**MOLENBEEK-SAINT-JEAN. Avenue Jean de la Hoese, 3 – Ferme-
Château du Karreveld**

PERMIS UNIQUE: rénovation lourde et réaménagement complet
du château du Karreveld en espace d'intérêt collectif et culturel

Avis de la CRMS

Aile ouest - Photos des arcades et dessin des nouvelles menuiseries ; plan du 1^{er} étage – documents extr. du dossier

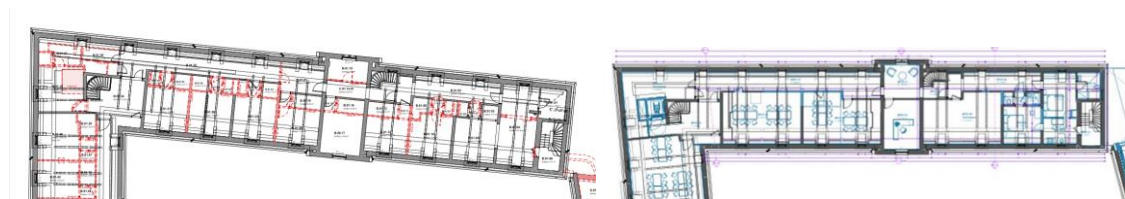
Cette partie du château comprendra des locaux administratifs au rez-de-chaussée ainsi qu'un logement de concierge aux étages. La CRMS souscrit au principe de la fermeture des arcs existants, côté cour, par une nouvelle menuiserie vitrée. Elle estime cependant que le dessin du nouveau châssis devrait être amélioré afin de mieux s'inscrire visuellement dans les arcs existants (améliorer les divisions et allègement maximal des profils).
